***INFORME DE AUDITORÍA DE OBRAS PÚBLICAS
N° 08/2013-DSP***

***“Sustitución del Techo del Hospital Salvador Paredes de la Secretaría de
Salud”, Promovido por PRONASSA.***

***Período Comprendido
06 de abril del 2011 al 02 de mayo del 2013***

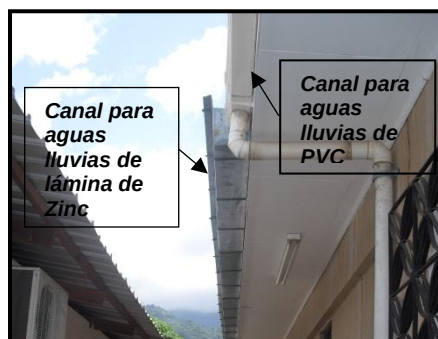
- 1) Se encontró el proyecto completamente terminado, en toda y cada una de sus partes, techos, cielos falsos, losa entre edificios, lámparas, bomba de vacío e instalación de manifold de oxígeno.
- 2) Los techos se trabajaron con estructura metálica de tubo de hierro negro de 2½" de diámetro y angulares soldados de 2"x2"x1/8", 3"x3"x3/8" y 2½"; canaleta de 2"x6"; canal de lámina de zinc para aguas lluvias con pletina portacanal; cubierta con lámina troquelada color verde.
- 3) Se encontró que el cielo falso instalado, fabricado con lámina de fibra mineral suspendida en flejes metálicos, no poseen pasadores, lo cual provoca que el viento al entrar en las áreas encieladas lo levante e inclusive ha ocasionado que ciertas láminas del encielado, teniendo que estar pendiente de ordenarlos el personal del Departamento de Mantenimiento.

- 4) Dentro de los elemento evaluados se encontró que las tuberías que van de la bomba de vacío duplex, con control de vacío de 0-25 pulgadas de mercurio con tanque de 130 galones, al manifold de oxígeno, no poseen ningún tipo de recubrimiento, mismas que salen directamente del suelo cerca de la caseta de basura, motivo por el cual podrían ser contaminadas, asimismo, camiones pesados llenos de materiales y/o medicamentos se estacionan en esa misma área, que pudieran ocasionar más adelante daños a la tubería

enterrada sin protección.

- 5) Se colocaron dos tipos de canal para aguas lluvias, 37.30ml de canal fabricado con lámina de zinc (nuevo) y 11.00ml de PVC (ya existía en el sitio), las bajadas del canal de lámina de zinc se dejaron sobre la acera perimetral del hospital, por lo que toda el agua que baja del canal cae directamente sobre la acera y parte del estacionamiento del hospital.

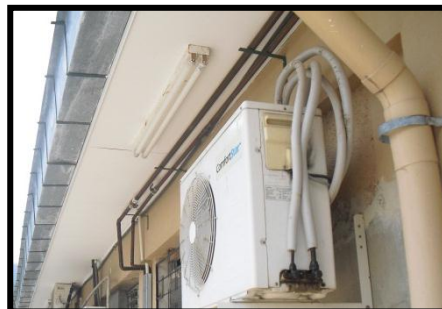
6) La tubería de cobre aérea que se encuentra soportada en colgantes metálicos, que conduce de la bomba de oxígeno al hospital, presenta fugas en algunos puntos de soldadura, mismos que fueron verificados durante visita, cabe mencionar que la bomba de oxígeno aún no se encuentra en funcionamiento, debido a que falta la instalación de los manómetros en cada uno de los puntos donde se abastecerá de oxígeno, hasta ese momento

dicha bomba permanecerá apagada.

7) Aunque en nuestro país no existe una reglamentación sobre cómo debe de ir soldadas las tuberías de oxígeno, por lo cual se adaptan normas de otros países, no obstante, como sana práctica entre las características que debe tener la soldadura tendríamos:

- Buena resistencia mecánica.
- Estanqueidad perfecta.
- Buena apariencia.
- Facilidad de aplicación de aislamiento térmico o pintura.
- Mantenimiento nulo.

Fotografías: Lámparas 2x40 w (85 Unidades)

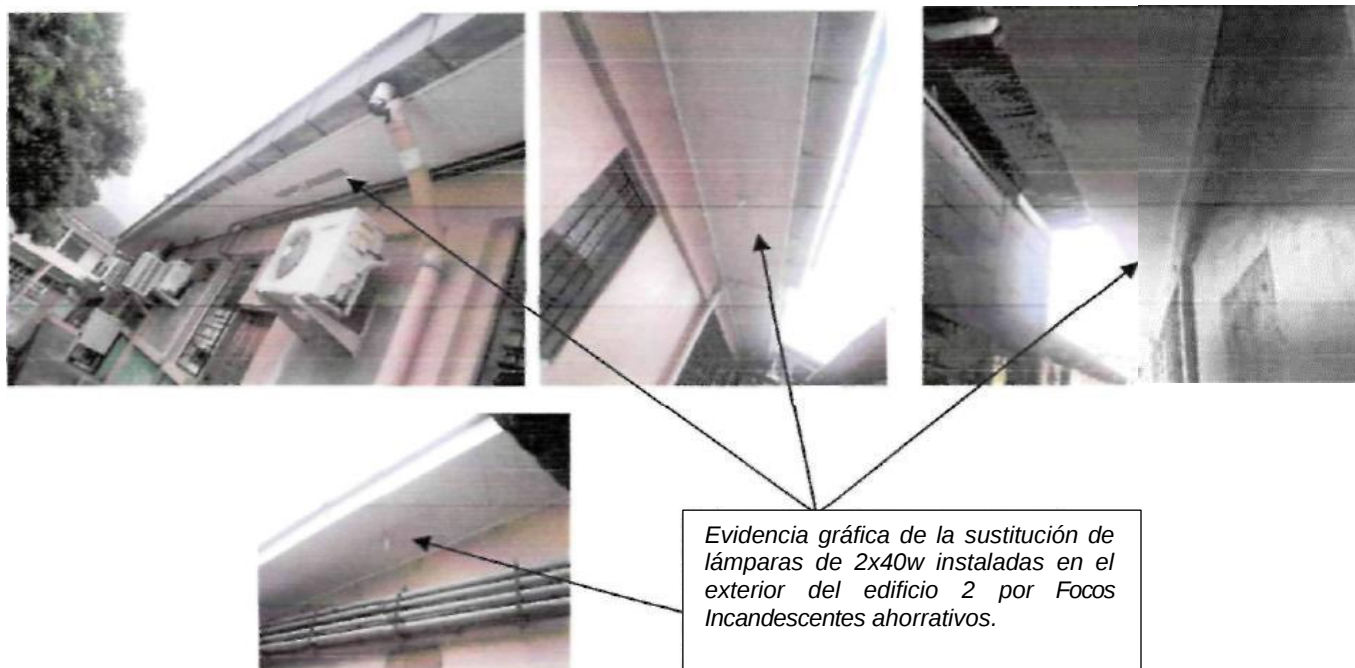
En *relación al informe enviado por el tribunal pudimos constatar la cantidad de lámparas instaladas por ambiente según plano y lo contractual ver tabla I. I. y 1.2* donde está el resumen de *diferencias encontradas en las cantidades de lámparas instaladas versus las contratadas.*

Cabe *mentonar que recientemente y no durante la ejecución del proyecto, en la instalación de nueve (9) lámparas de 2x40 w realizada por la empresa constructora, ubicadas en el exterior del edificio 2, cinco (5) de ellas fueron cambiadas por focos incandescentes ahorrativos debido a que los constantes cambios de voltaje de la energía provocaron daños en los balastos de las mismas, motivo por el cual el encargado de mantenimiento los cambió.*

Fotografías:

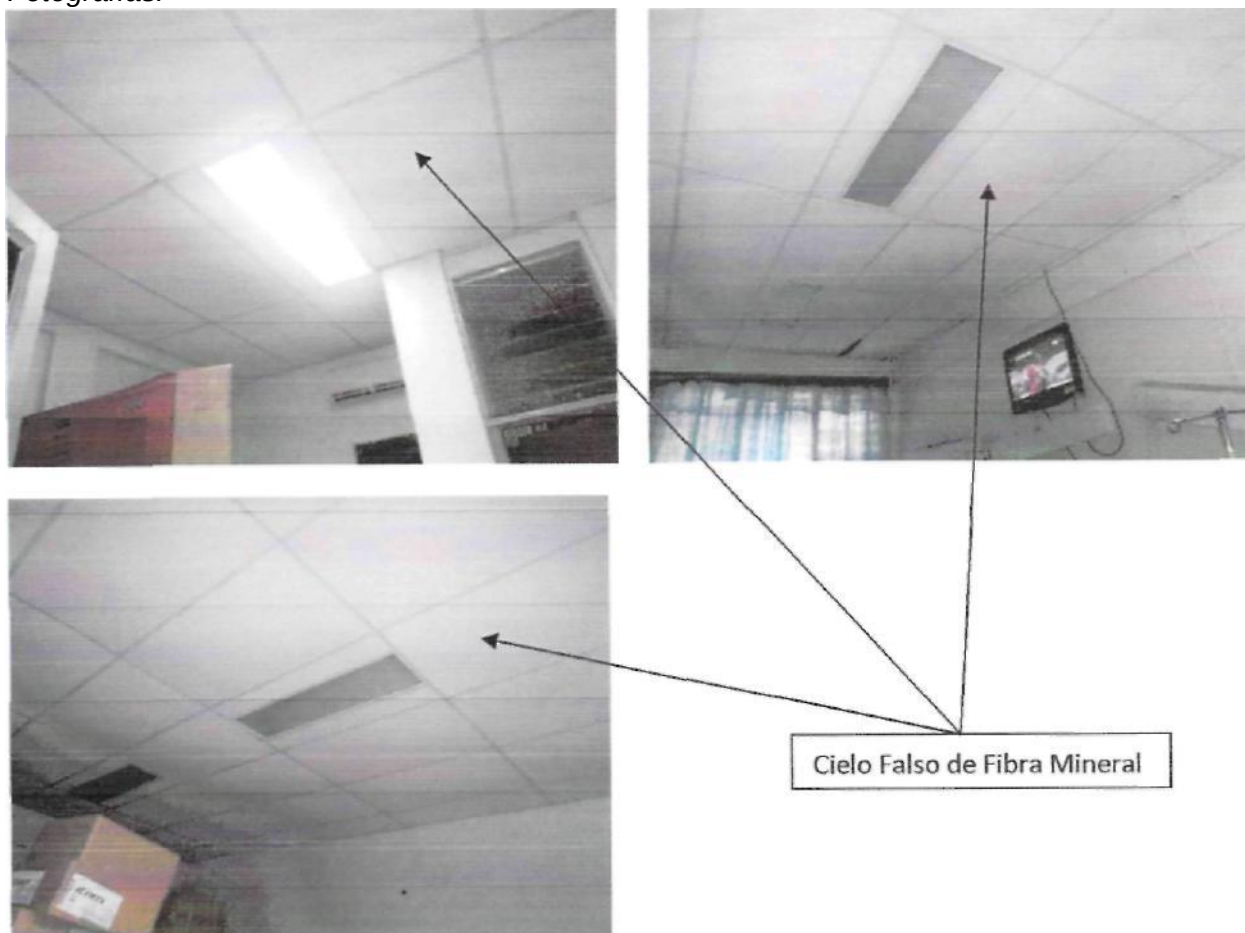
Se realizaron mediciones ambiente por ambiente para la obtención del área de cielos instalados por la empresa, como se muestra a continuación:
